**Změnový list č. 2 ze dne .....**

Název stavby:	<b>Oprava místních komunikací v Mostě – II. etapa</b>
Číslo smluvního vztahu:	MIROS23200395
Název části stavby (PS, SO):	11 - ŠEVČÍKA
<p>Na základě oznámení projektanta/zhotovitele/objednatele/provozovatele o skutečnostech, které vyžadují provést změnu smluvní dokumentace ve smyslu objednávky/bodu 4.9/5.8/5.9/12.3/12.4 smlouvy o dílo. Změna se týká technického řešení díla s dopadem na jeho smluvní cenu/termín dokončení díla</p>	
<p><u>Původní řešení dle smluvní dokumentace:</u> Lokální oprava obrubníku a výměna AB krytu.</p>	
<p><u>Nové řešení:</u> Dle revize projektové dokumentace a na základě projednání na KD došlo ke změně rozsahu díla. Objednatel požaduje změnu materiálu na betonových obrubách, odvodnění. Sanace konstrukčních vrstev.</p>	
<p><u>Zdůvodnění změny:</u> Na základě požadavku objednatele v souladu s revizí PD č. 4 a č. 5. Došlo k provedení sanace podkladu a následné vyrovnání podkladu ACO a pokládky obrusné vrstvy. Montáže plastových chrániček. Odstranění zeminy podél komunikace a rozprostření štěrku.</p>

NÁZEV ZMĚNY / ROZPOČTU : Změna zadání v souladu s revizí PD

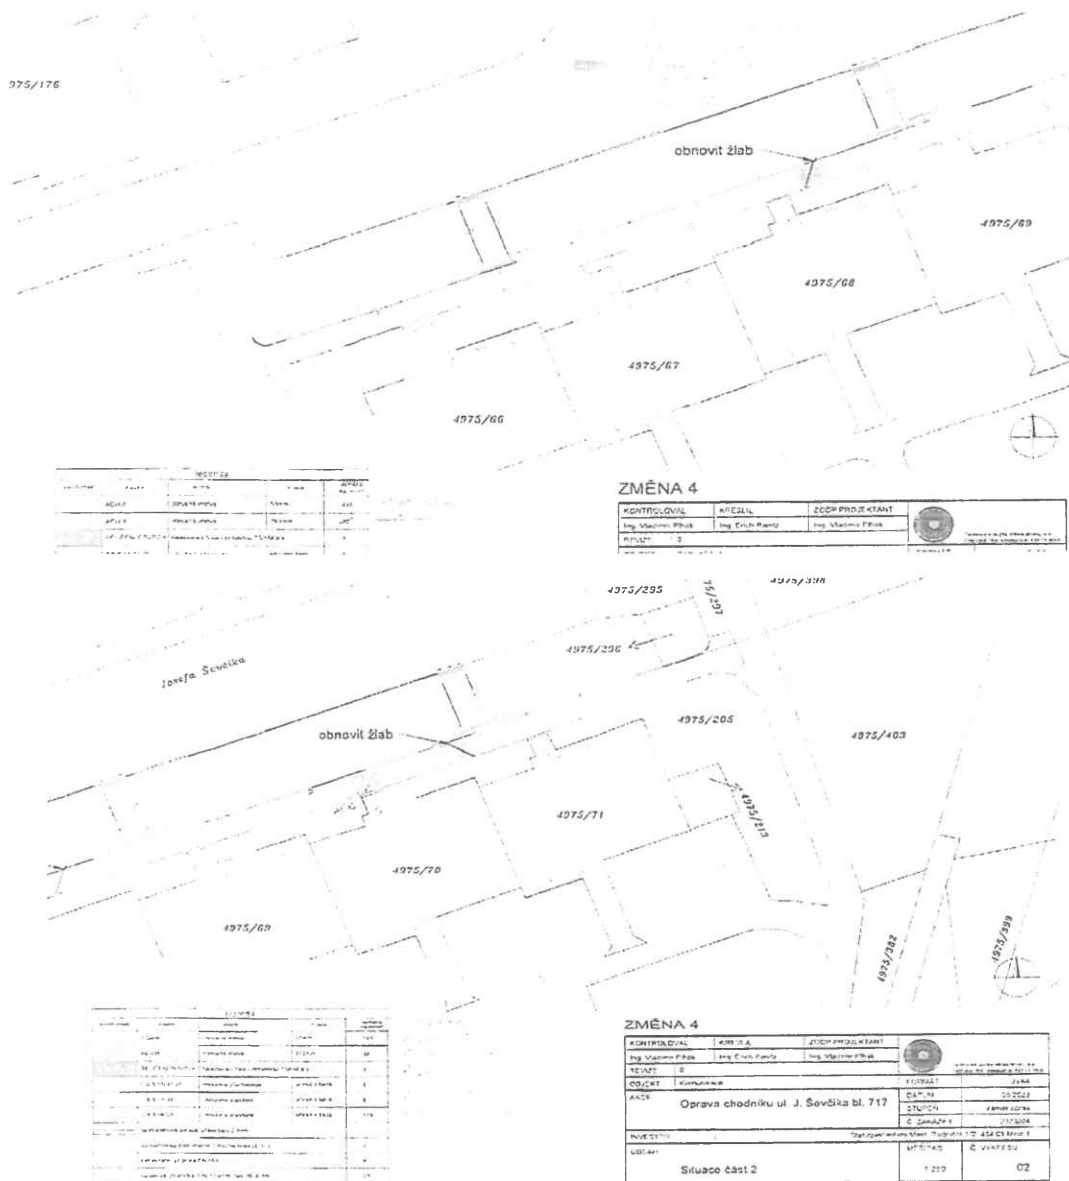
PŘÍČINA / DŮVOD : Na základě projednávání změn objednatel / investor byl upřesněn postup prací na stavbě reko chodníku.

Na stavbě je 5 revizí PD . Všechny revize jsou zapracovány do ZL. Došlo k navýšení prací na DMTŽ obrub, MTŽ obrub, bourání

Bourání betonu, doplnění konstrukčních vrstev, změna odvodnění, rozsahy pokládky AB krytu. Přílohou zasílám zápisy z KD. Všechny

Všechny požadované změny mají vliv na termín dokončení a cenu díla. Zhotovitel provede ocenění i VRN za způsobené prostoje a práci
